改善箇所説明図

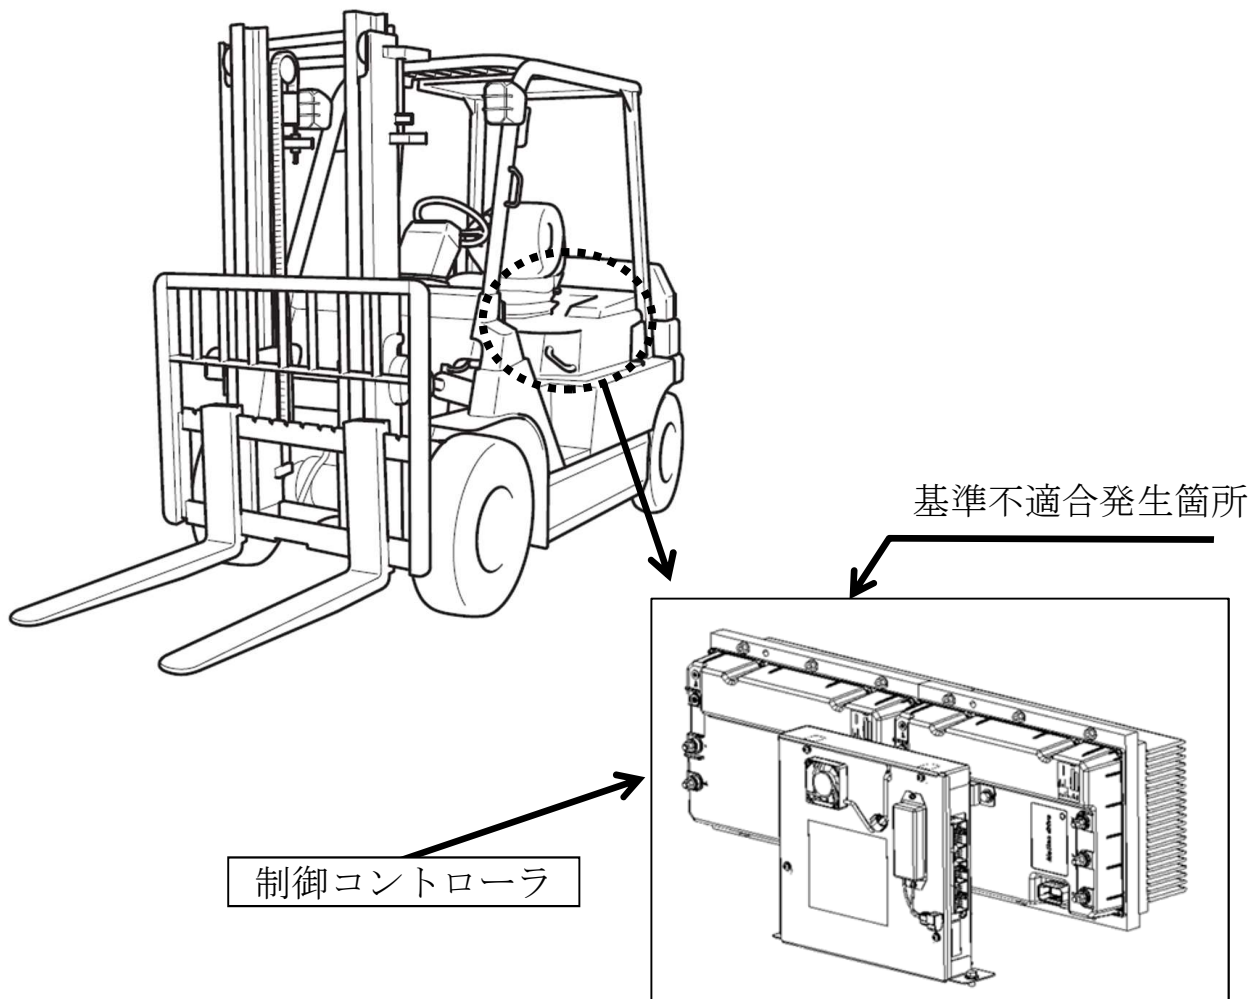
電動式フォークリフトの制動装置において、制御コントローラのプログラムが不適切なため、バッテリー低電圧エラー状態のときに機能する制動装置が作動せず、安全に減速及び停止できなくなるおそれがある。

全車両、制御コントローラのプログラムを対策仕様に修正する。
